- 모델명: AI 2 MAX
- 부품명: Case Top
- 제작처(Mold, Press): TBD / 조립양산처: TBD
- 내용: 변경내용

17. MAR. 2021

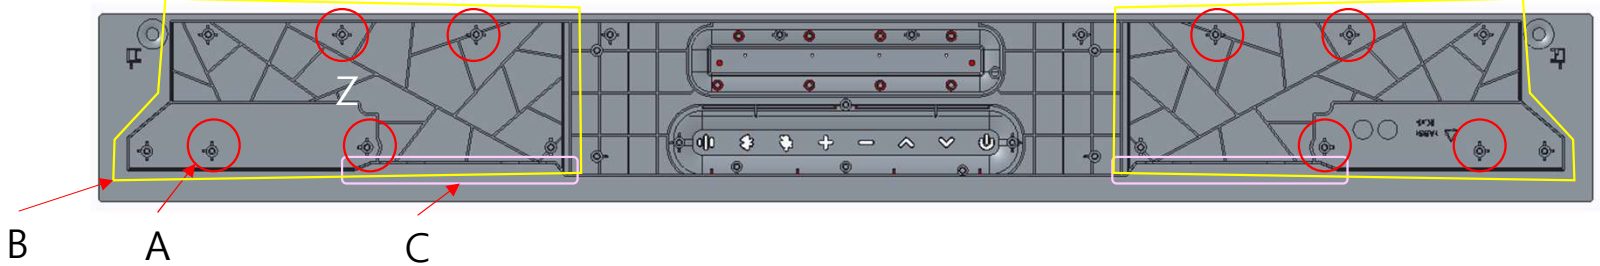
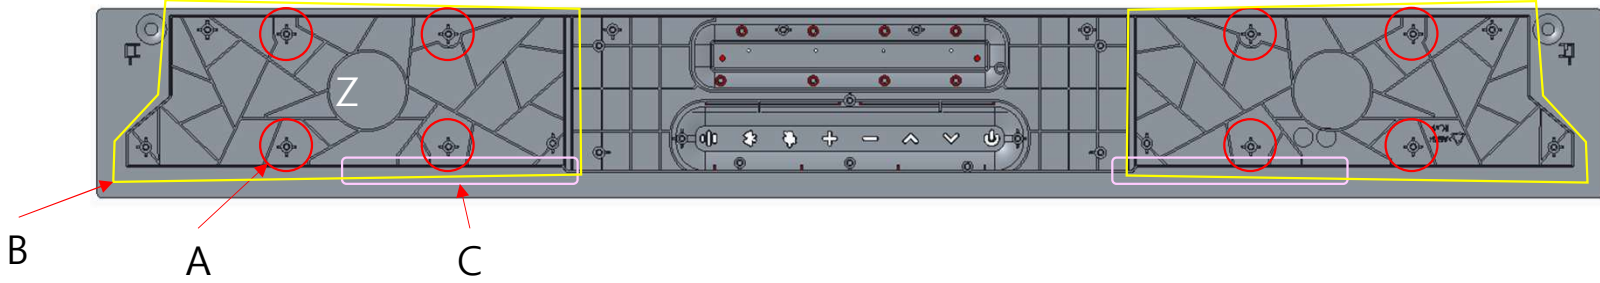
NO	내용	원인	대책	일정	비고
259	설변	음향, 디자인	A: BOSS 8개소 B: 보강RIB 영역 C: 밀폐구간 2개소	***	상세: 3D data 참조 要 case_top_ua300_rev05.stp
표기전	** 				
표기후	**

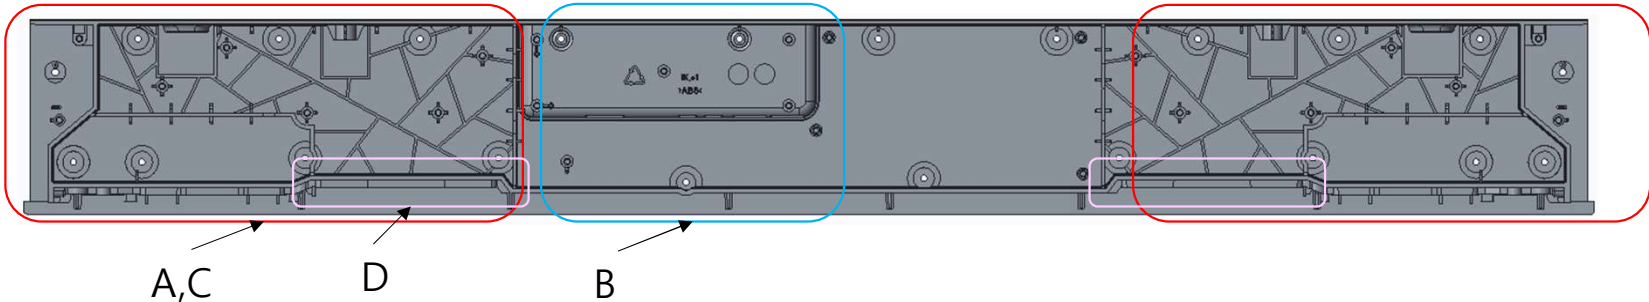
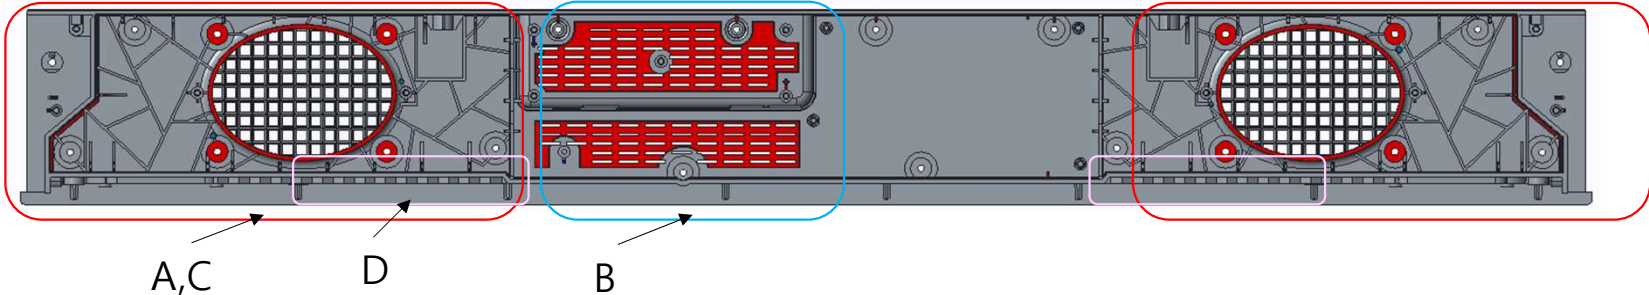
NO	내용	원인	대책	일정	비고
260	설변	음향, 디자인	A: 전면 Speaker 취부 변경_좌/우 B: 전면 사각홀 원복_중앙	***	상세: 3D data 참조 要 case_bottom_ua300_rev03.stp
표기전	**				
표기후	**

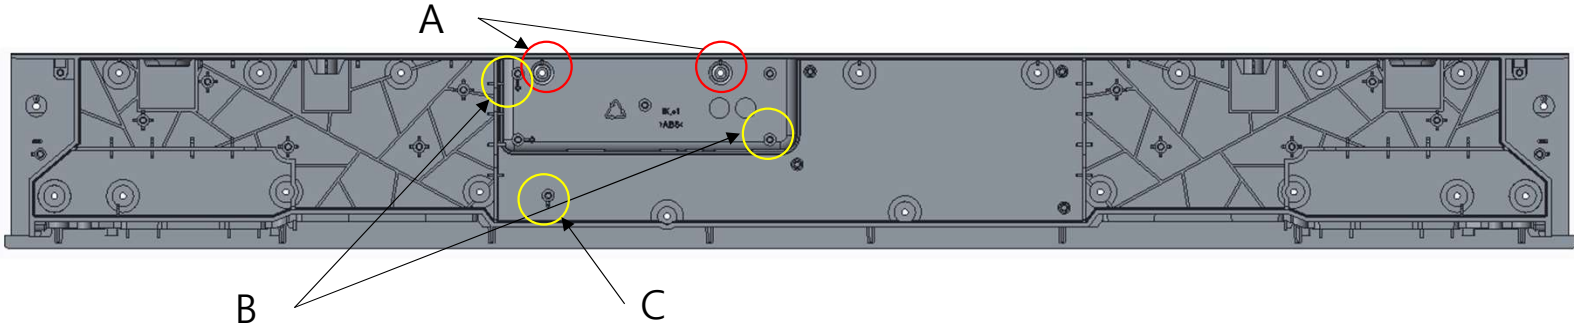
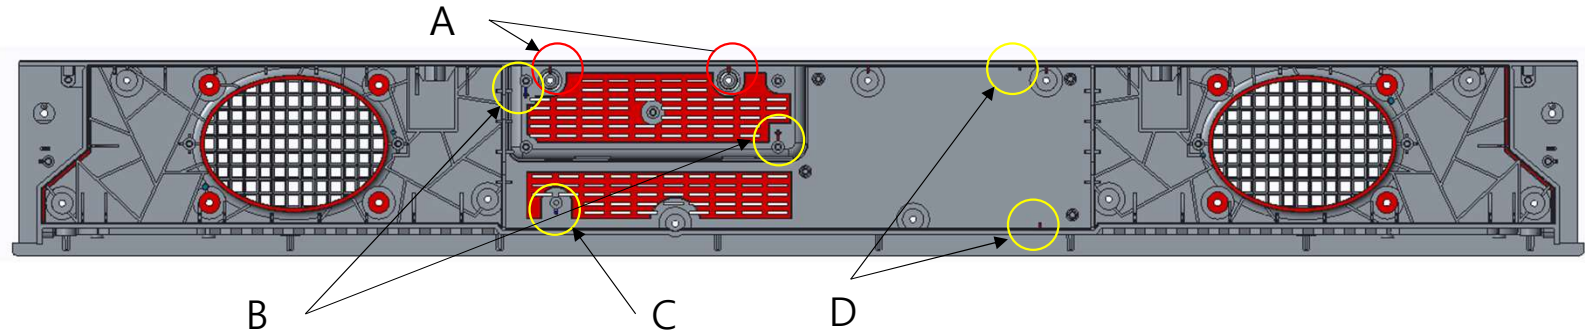
NO	내용	원인	대책	일정	비고
261	설변	음향, 디자인	A: 바닥면 Speaker 취부 추가_좌/우 B: 바닥면 AIR VENT 추가_중앙 C: Speaker 영역 내부 보강RIB 변경_좌/우 D: Baffle 일부구간 삭제_좌/우	***	상세: 3D data 참조 要 case_bottom_ua300_rev03.stp
표기전	**				
표기후	**

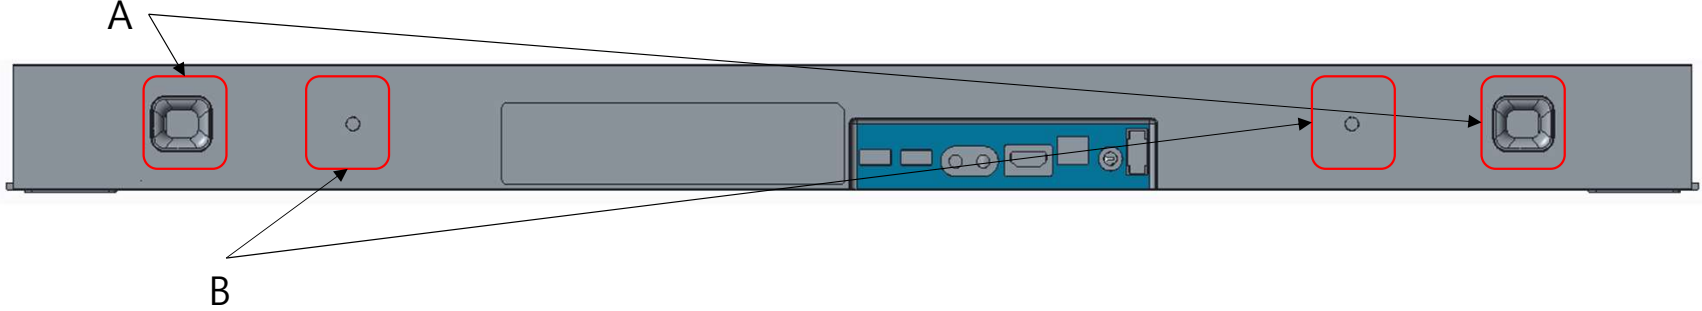
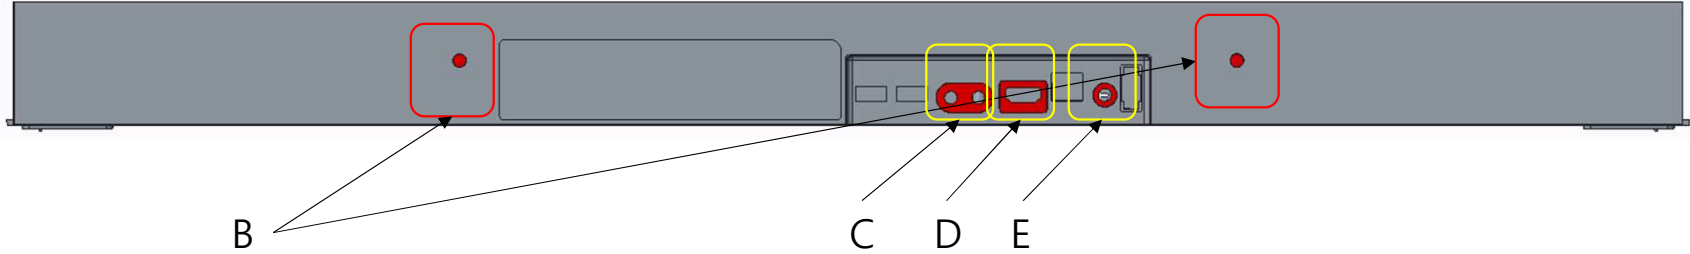
NO	내용	원인	대책	일정	비고
262	설변	음향, 디자인	A: RIB 두께 보강_2개소 B: 형상누락. 적용_2개소 C: 보스높이 변경_1개소 D: PCBA 조립 가이드RIB추가_2개소	***	상세: 3D data 참조 要 case_bottom_ua300_rev03.stp
표기전	**				
표기후	**

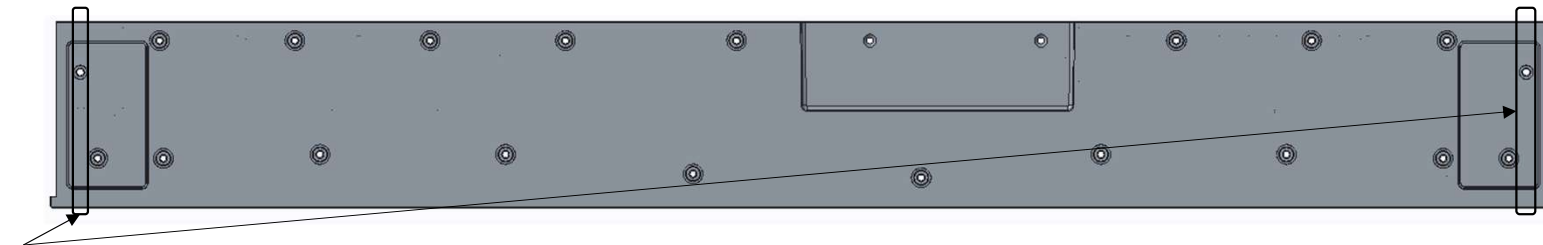
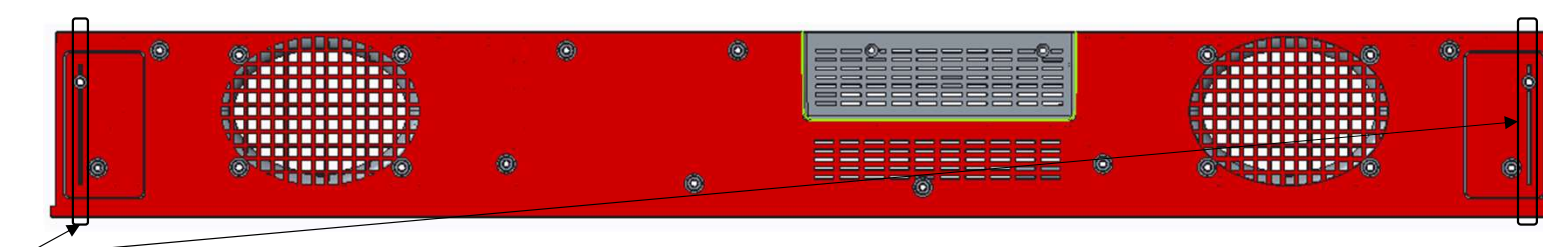
NO	내용	원인	대책	일정	비고
263	설변	음향, 디자인	A: PORT삭제_2개소 B: INSERT NUT 위치변경_2개소 C,D,E: I/O단자부 내,외측 살두께 및 형상 변경_3개소	***	상세: 3D data 참조 要 case_bottom_ua300_rev03.stp
표기전	** 				
표기후	**

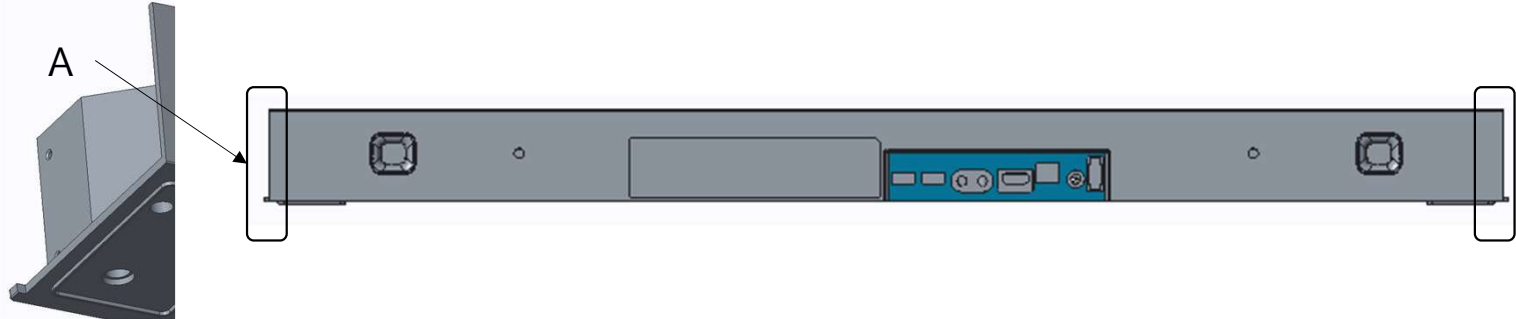
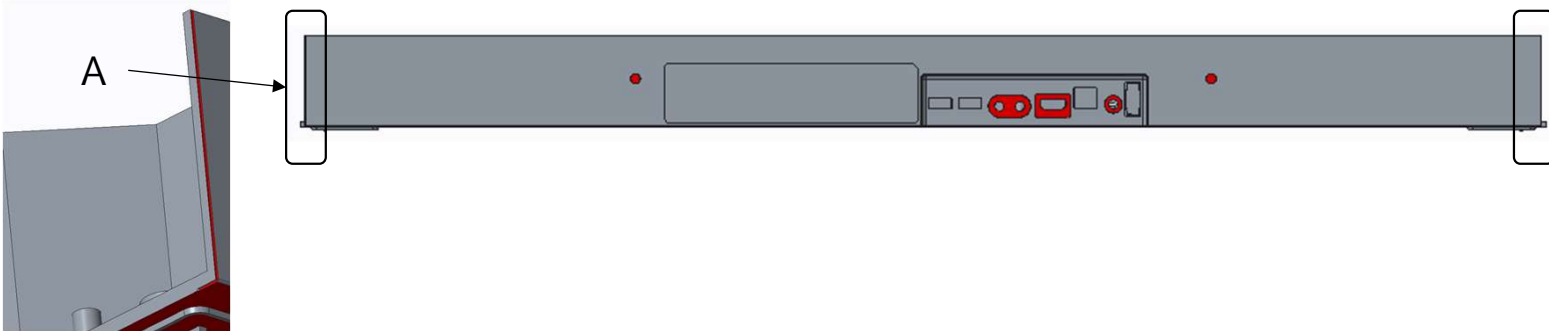
NO	내용	원인	대책	일정	비고
264	설변	음향, 디자인	A: GUIDE RIB 추가_2개소_좌/우 그 외, NO. 261의 내용과 동일	***	상세: 3D data 참조 要 case_bottom_ua300_rev03.stp
표기되지	** 				
표기되지	**

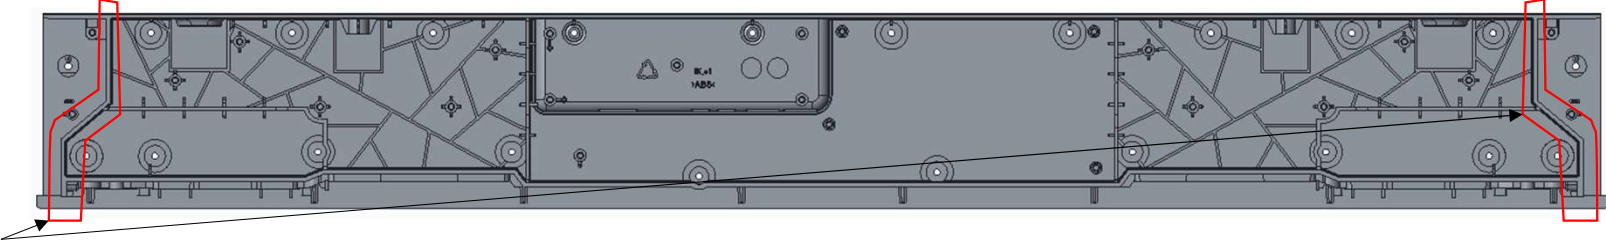
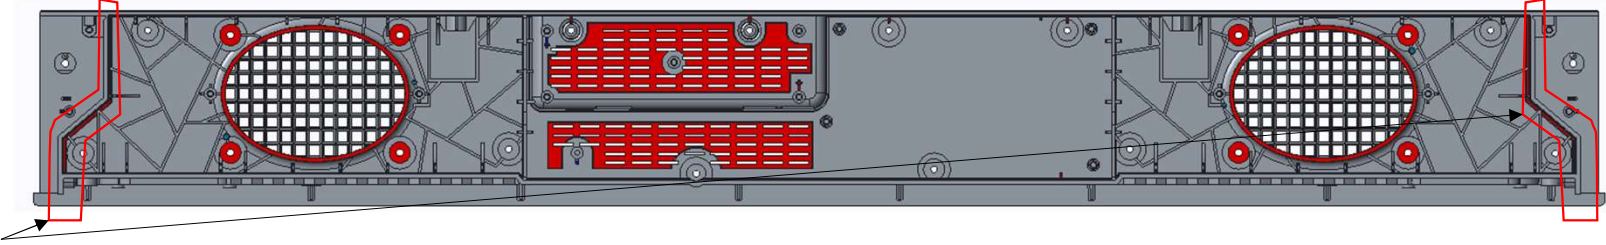
NO	내용	원인	대책	일정	비고
265	설변	디자인 단차	A: 좌/우 2개소 적용	***	상세: 3D data 참조 要 case_bottom_ua300_rev03.stp
표기전	** 				
표기후	**

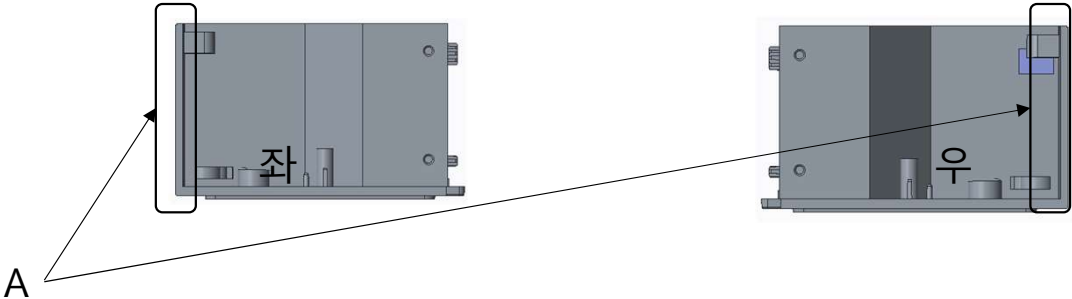
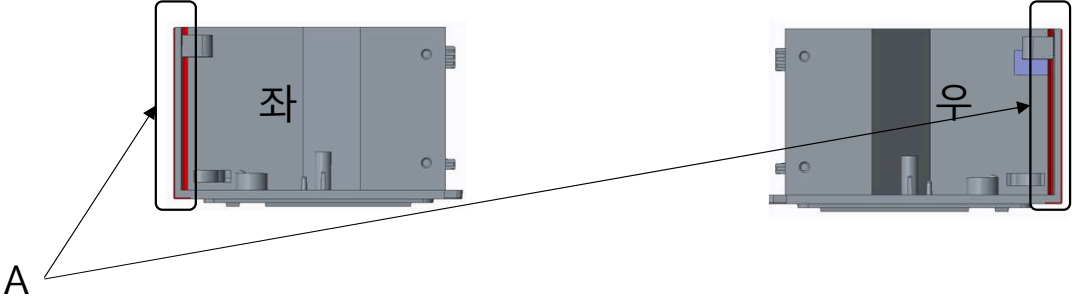
NO	내용	원인	대책	일정	비고
266	설변	음향, 디자인	A: 바닥면 형상추가_좌/우	***	상세: 3D data 참조 要 case_bottom_ua300_rev03.stp
표기되지	** 				
표기되지	**

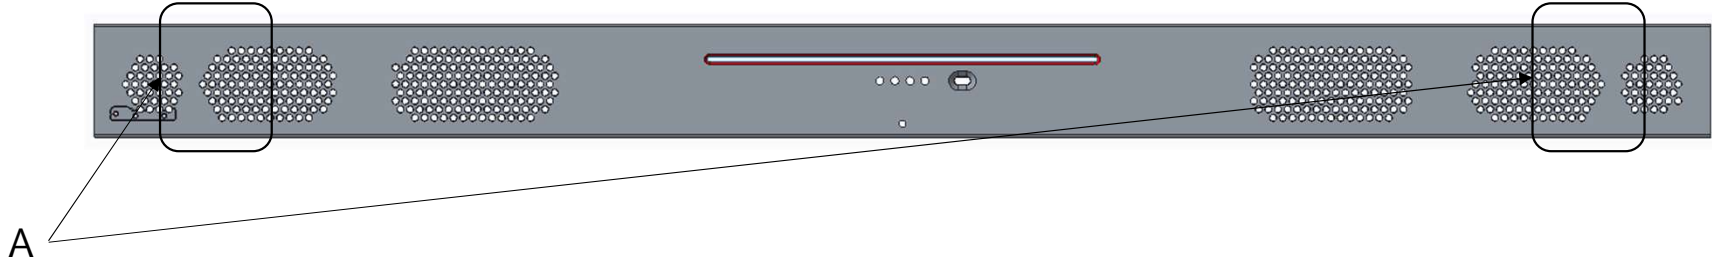
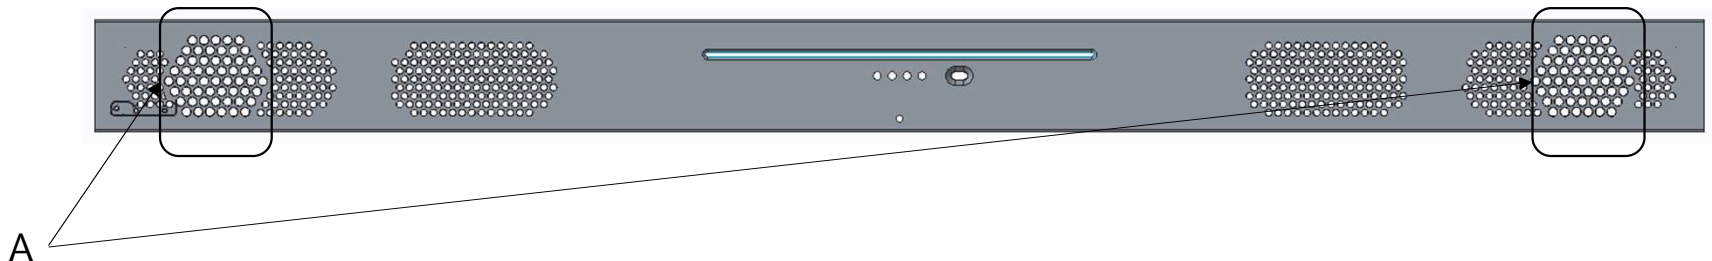
NO	내용	원인	대책	일정	비고
267	설변	음향, 디자인	A: 형상추가_좌/우_2개소	***	상세: 3D data 참조 要 case_bottom_ua300_rev03.stp
표기전	**				
표기후	**

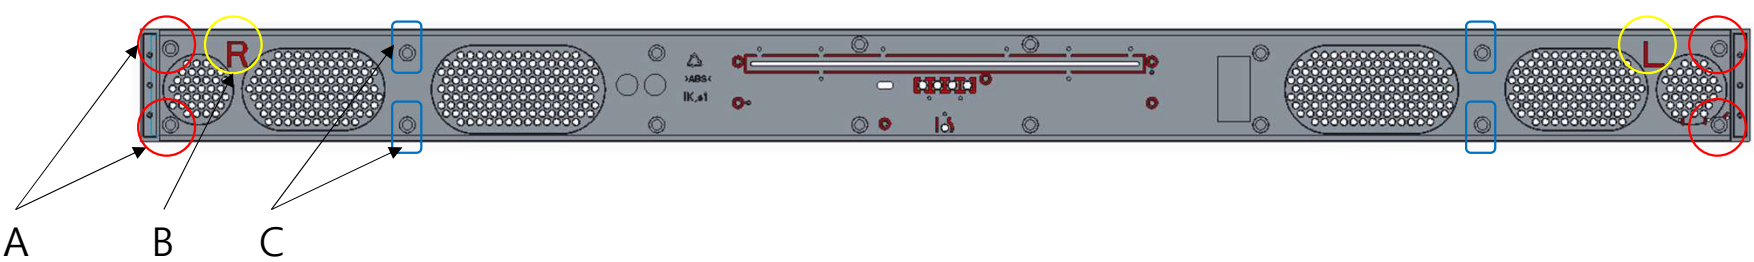
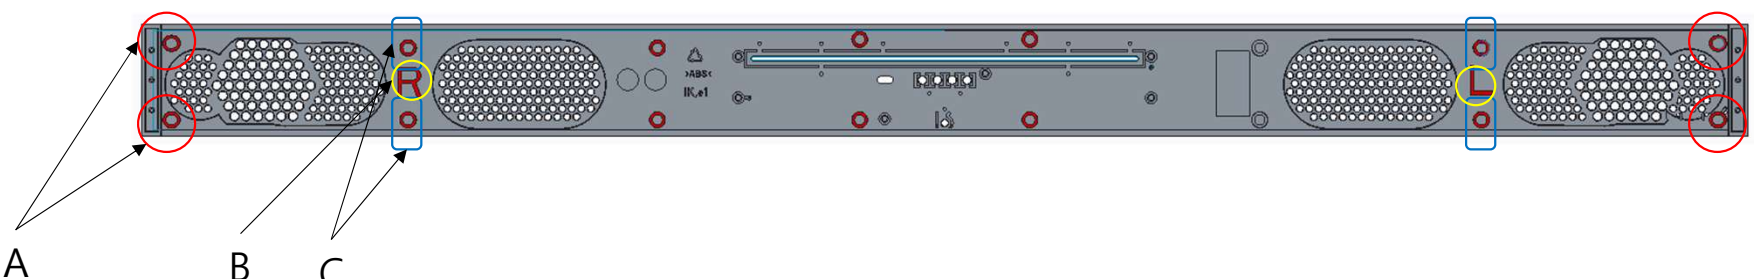
NO	내용	원인	대책	일정	비고
268	설변	음향, 디자인	A: 형상변경_좌/우_2개소	***	상세: 3D data 참조 要 frame_net_middle_ua300_rev05.stp
표기전	** 				
표기후	**

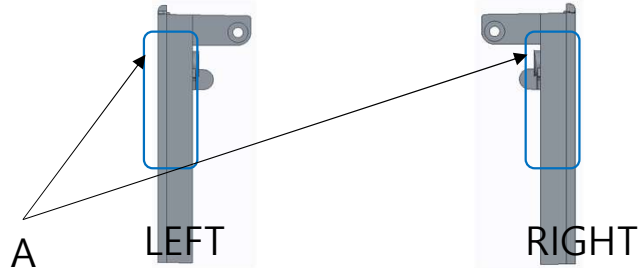
NO	내용	원인	대책	일정	비고
269	설변	음향, 디자인	A: 형상변경_좌/우_4개소 B: 위치변경_좌/우_2개소 C: 형상변경_좌/우_4개소	***	상세: 3D data 참조 要 frame_net_middle_ua300_rev05.stp
표시부	**  A B C				
표시부	**  A B C
